Nuevo perfil tapa para doble compensador de ventana guillotina auto-compensada

129 - Tapa para Doble Compensador
peso: 120 g/m.

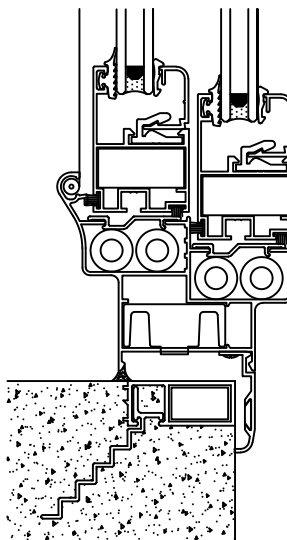
El nuevo perfil 129 se agrega a los perfiles de catálogo, permite utilizar doble compensador en los marcos de ventana guillotina auto-compensada Línea Gamma, Delta, Mónaco Top y Mediterránea:

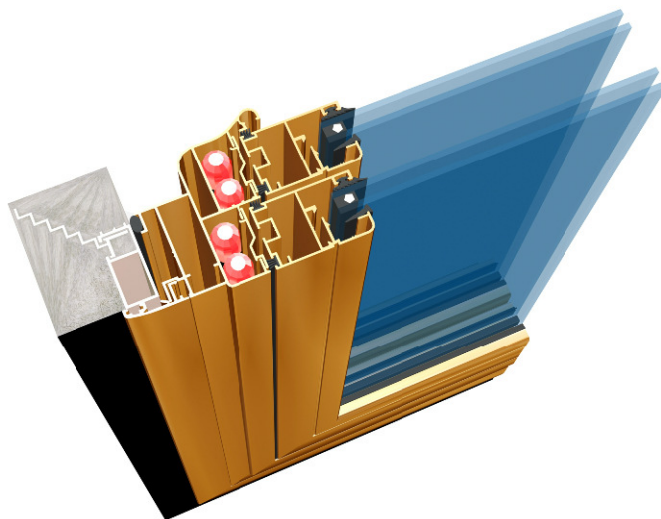
Nota: Cuando se utilice la tapa para doble compensador 129, será necesario recortar 5 milímetros la punta de los cierres laterales, como se muestra en el siguiente detalle:
